Retour sur Avis MRAe

de Corsica Sole 51 (PC 02B 207 25 N0011)

sur le projet d'extension de la centrale photovoltaïque de
Folelli sur la commune de Penta-di-Casinca

Argumentaire sur le caractère agricole

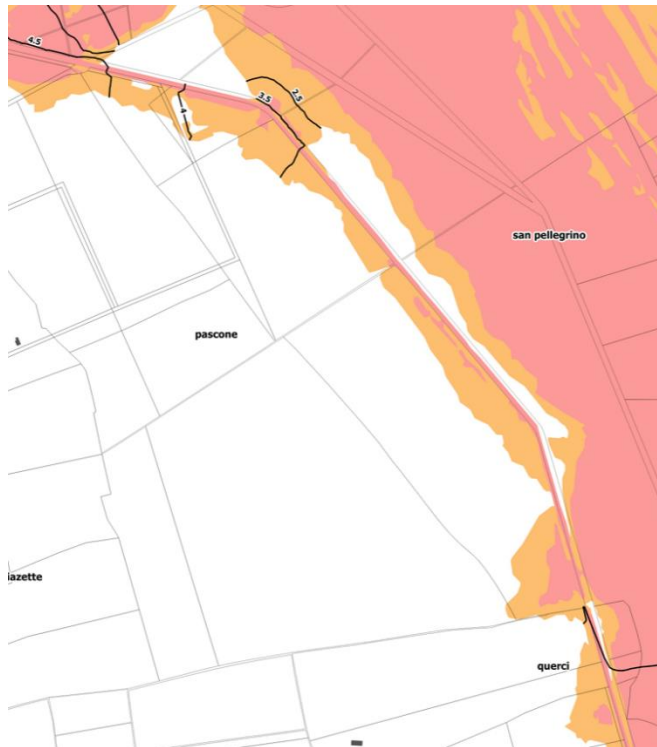
- *La MRAe recommande de veiller à la pérennité de l'activité pastorale sur ces terres agricoles qui sont identifiées ESA au PADDUC.*

En tant qu'infrastructure entièrement réversible n'induisant pas de modification irréversible de l'occupation du sol, le projet d'extension de Folelli est compatible pérennément avec l'exercice agricole déjà présent sur le site. Le projet est aménagé à cet effet. L'ensemble du site restera à disposition d'une activité agricole compatible. L'agriculteur présent sur le site pratique le pacage et l'apiculture au sein de la centrale depuis 2017.
